**PROLUNGAMENTO DELLA S.S. n°9 "TANGENZIALE NORD
di REGGIO EMILIA" NEL TRATTO DA S. PROSPERO
STRINATI A CORTE TEGGE**

PROGETTO ESECUTIVO

FA 003		F - PROGETTO IDRAULICO			
		FA - RELAZIONI			
		Relazione idraulica Torrente Crostolo			
CODICE PROGETTO		NOME FILE		REVISIONE	SCALA:
PROGETTO LIV. PROG. ANNO COBO E 1701		T00ID00IDRRE01.dwg		C	
		CODICE ELAB. T00ID00IDRRE03		C	
C	EMISSIONE A SEGUITO DI ISTRUTTORIA INTERNA ANAS	DICEMBRE 2018	ING. PEZZULLA	ING. INCECCHI	ING. BAJETTI
B	EMISSIONE A SEGUITO DI RAPPORTO INTERMEDIO DI VERIFICA	OTTOBRE 2018	ING. PEZZULLA	ING. INCECCHI	ING. BAJETTI
A	PRIMA EMISSIONE	GIUGNO 2018	ING. PEZZULLA	ING. INCECCHI	ING. BAJETTI
REV.	DESCRIZIONE	DATA	REDATTO	VERIFICATO	APPROVATO

FIGURA 19 - STRALCIO PLANIMETRICO NELL'AREA DEL PONTE SUL T. CROSTOLO E DELLA DEVIAZIONE DELLA CONDOTTA CAVAZZOLI-RONCOCESI.

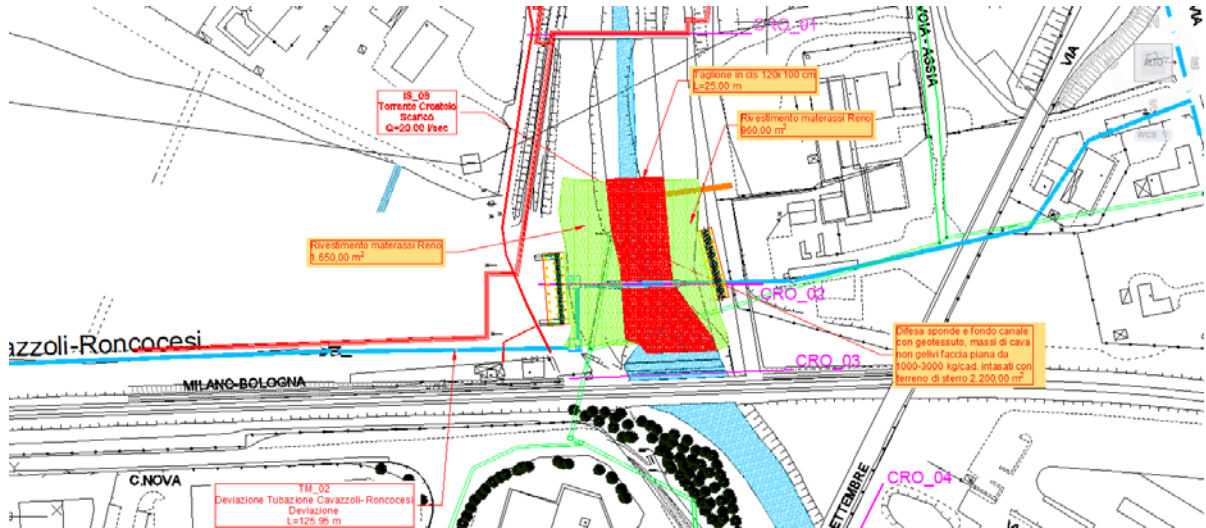
- 2) "...solleva non poche perplessità il fatto che, in corrispondenza del nuovo ponte, sia presente un attraversamento in subalveo della tubazione a scopo irriguo Cavazzoli-Roncocesi, protetta con una baulatura in calcestruzzo il cui estradosso viene in pratica a coincidere con la quota di talweg del torrente. Si ricorda al proposito che per attraversamenti fluviali in subalveo, la distanza fra l'estradosso dell'attraversamento e la quota naturale di talweg deve essere di norma non inferiore a 2.50 m. Una qualsiasi evoluzione morfologica che metta allo scoperto il manufatto trasformerebbe di fatto lo stesso in una soglia, con la certezza di rilevanti fenomeni erosivi localizzati immediatamente a valle.";

- 3) "...Inoltre l'attraversamento della tubazione Cavazzoli-Roncocesi viene ad interferire con il piede della scogliera posta a difesa dalla sponda e le fondazioni delle spalle del ponte, che, di necessità, "sono state progettate con la tecnica dei diaframmi scatolari, prevedendo un'interruzione degli stessi in corrispondenza della condotta".

- 4) "In conseguenza alle non banali interazioni con le opere in progetto e all'elevata condizione di rischio indotta dalla presenza della condotta irrigua Cavazzoli-Roncocesi, risulta indispensabile provvedere ad un adeguato approfondimento, valutandone anche un opportuno dislocamento planimetrico, dell'esistente attraversamento con botte a sifone, operazione da sviluppare nelle pertinenti fasi progettuali e, comunque, prima dell'avvio delle procedure per la scelta del contraente.....";

"In conseguenza alle non banali interazioni con le opere in progetto e all'elevata condizione di rischio indotta dalla presenza della condotta irrigua Cavazzoli-Roncocesi, risulta indispensabile provvedere ad un adeguato approfondimento, valutandone anche un opportuno dislocamento planimetrico, dell'esistente attraversamento con botte a sifone, operazione da sviluppare nelle

La condotta irrigua Cavazzoli Roncocesi gestita dal Consorzio di Bonifica si sviluppa trasversalmente al corso d'acqua e lo attraversa con una botte a sifone. Entrambe le spalle della porzione di ponte che interessa il corso d'acqua interferiscono con la condotta irrigua, che nel tratto in esame è in cemento amianto del Ø800mm. Per evitare questa interferenza sono state progettate fondazioni su pali.

In sponda sinistra, poiché la condotta verrebbe ricoperta dal rilevato stradale, con un'altezza media di circa 6,0m, è stato necessario prevedere una deviazione della stessa, esterna al rilevato sul lato sud della tangenziale. Il tratto deviato va dal pozzetto N°10 al pozzetto N°8 per una lunghezza di circa 126m (Figura). Il tratto deviato è previsto che sia realizzato con tubi in PRFV (resina poliestere rinforzata con fibre di vetro) Ø800 PN1 e con una Rigidezza Nominale di 80KN/m². Per i particolari esecutivi si rimanda alla tavola S01ID00IDRDI08.

Inoltre, allo scopo di risolvere l'interferenza tra la tubazione Cavazzoli-Roncocesi e le fondazioni delle spalle e delle pile del ponte, si sono progettate fondazioni su pali prevedendo quindi il passaggio della condotta all'interno dello spazio disponibile tra un palo e l'altro; si fa presente che in accordo con quanto riportato nel progetto definitivo è già previsto il dislocamento planimetrico della tubazione dal pozzetto n. 8 al pozzetto n. 10 (v. figura 23); pertanto l'interferenza tra la condotta e le fondazioni riguarderebbe unicamente la pila del ponte localizzata in corrispondenza della sponda destra (in corrispondenza del pozzetto n.5) del torrente Crostolo.

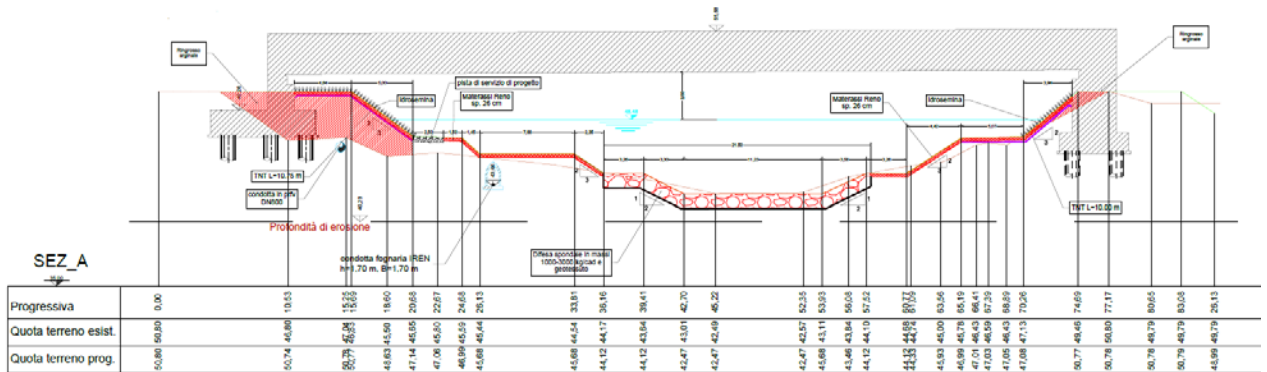
- 1) ".....Al fine di scongiurare tale pericolo le difese spondali devono essere adeguatamente intestate a campagna all'inizio e al termine delle stesse; inoltre per la loro protezione al piede (berma) deve essere previsto un approfondimento non inferiore a 2.5 m rispetto la quota di talweg";

Osservazione n. 1:

Le difese spondali sono state adeguatamente intestate a campagna all'inizio ed al termine delle stesse. Inoltre poiché il rivestimento in massi (adeguatamente intestato a monte ed a valle tramite l'inserimento dei taglioni) è stato esteso anche al fondo della canalizzazione, non è stato necessario approfondire la berma. Nella figura seguente si riporta un estratto della tavola S01ID00IDRDI02 del progetto esecutivo.

FIGURA 26 – LOCALIZZAZIONE DOCUMENTAZIONE FOTOGRAFICA

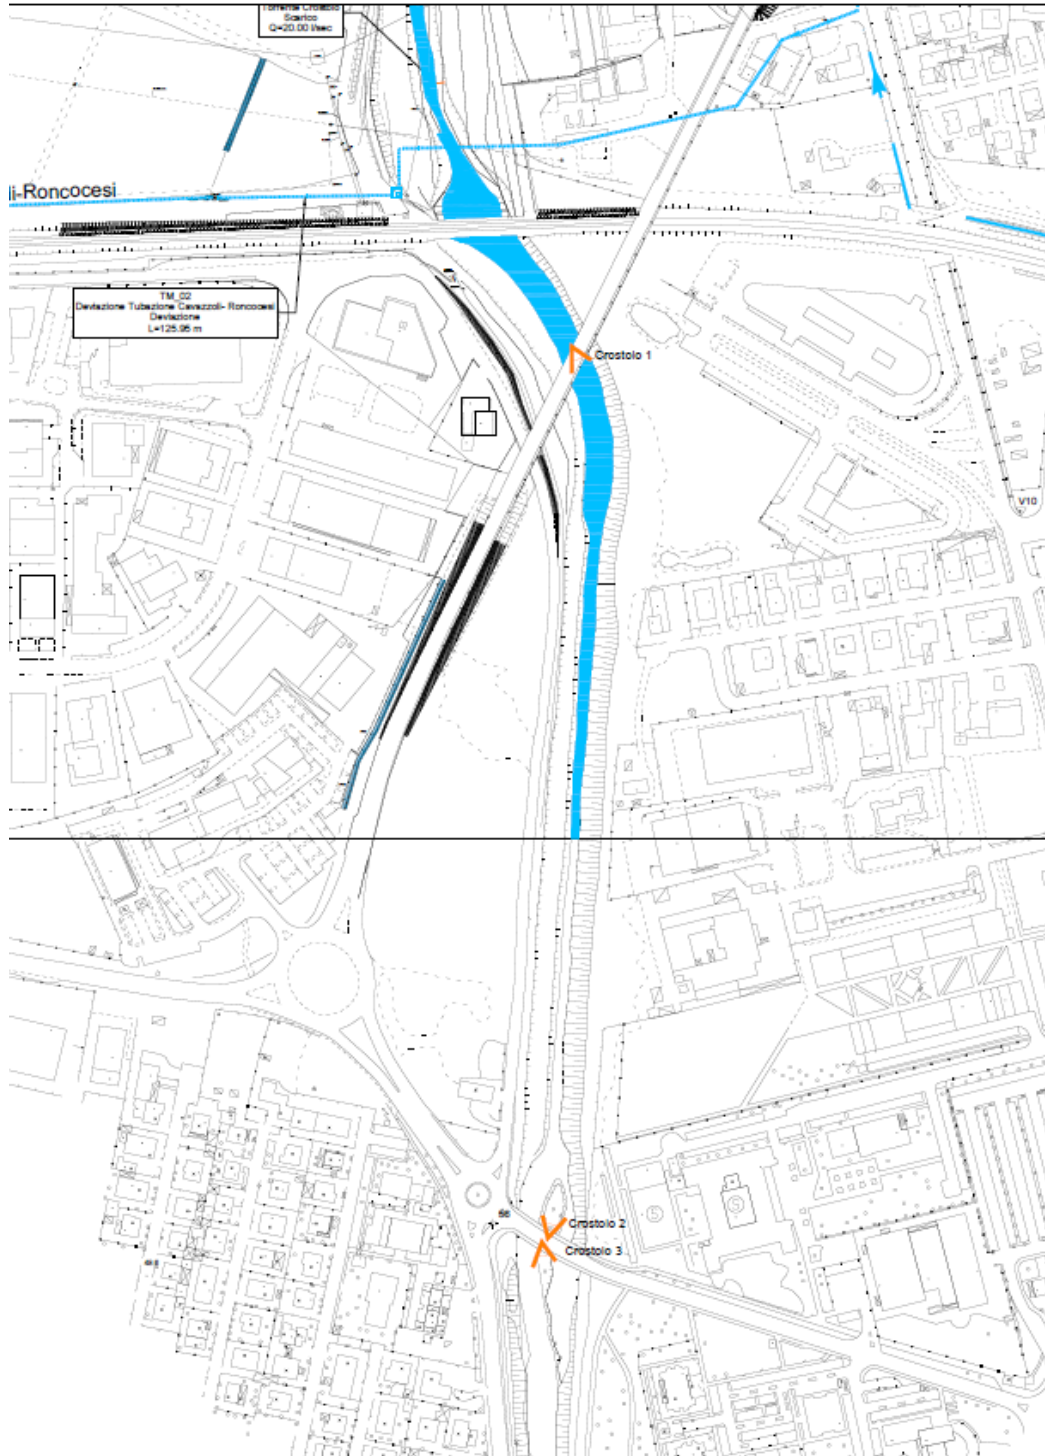
- 5) "...l'infrastruttura non deve aumentare il rischio di esondazione, anche per rotte arginali, deve quindi essere garantito il deflusso delle acque al fine di non aumentare il rischio per la popolazione".

Confrontando i risultati delle modellazioni idrauliche effettuate con riferimento allo stato di fatto (S.F.) e di progetto (S.P.), si evince una sostanziale invarianza dei tiranti (v. tabella 3) e delle velocità nelle condizioni pre e post-operam; pertanto l'infrastruttura non aumenta il rischio di esondazione rispetto allo stato di fatto.

In merito alle rotte arginali, i sopralluoghi effettuati hanno confermato lo stato ottimale di conservazione degli argini; a supporto di ciò vi è la documentazione fotografica nel seguito riportata, attestante la non presenza di rotte arginali.
